改善箇所説明図

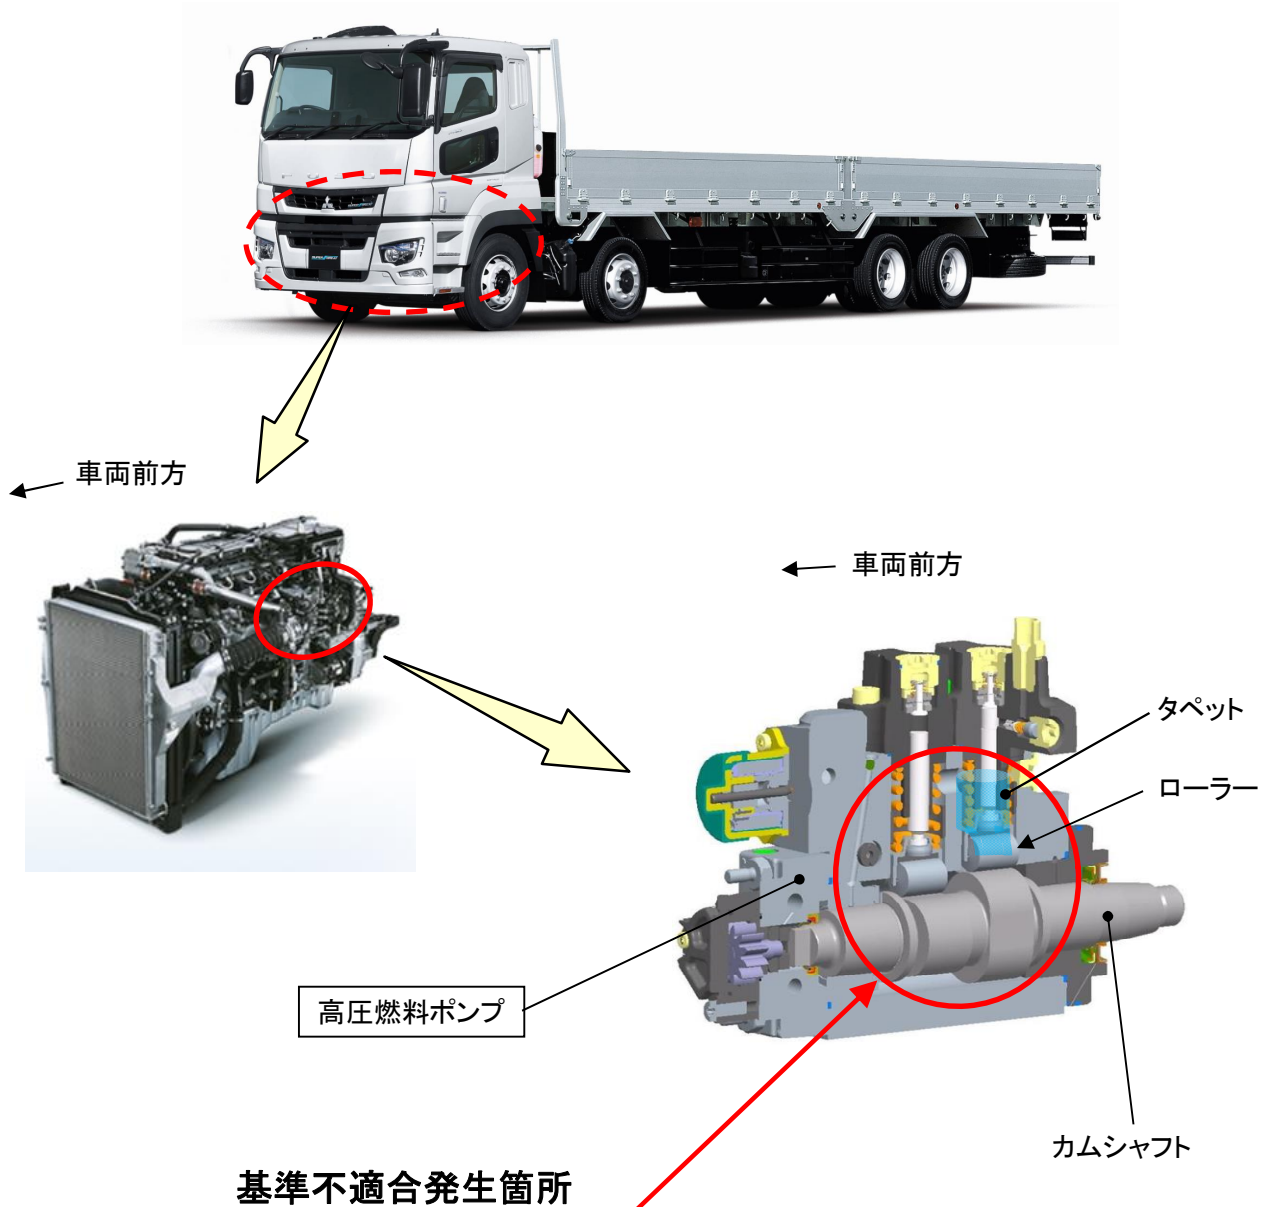
基準不適合発生箇所

大型トラック・バスの高圧燃料ポンプにおいて、タペットとローラー間およびローラーとカム間を潤滑する燃料膜厚が不足しているため、これらの摺動面に摩耗が生じることがある。このため、ポンプストロークの減少や摩耗粉による燃料フィルターの詰まりが生じて燃料の供給が不十分になり、突然のエンジントールや再始動不能に至るおそれがある。

改善措置の内容

全車両、高圧燃料ポンプを点検し、不具合品が装着されていた場合は対策品の高圧燃料ポンプ一式に交換する。

また、燃料タンク内に摩耗粉が認められた場合は、燃料フィルター一式を新品に交換すると共に、高圧燃料ポンプから燃料タンク間の戻り側燃料ラインの清掃を実施する。

注： は、不具合品が装着されていた場合に対策品と交換する部品を示す。
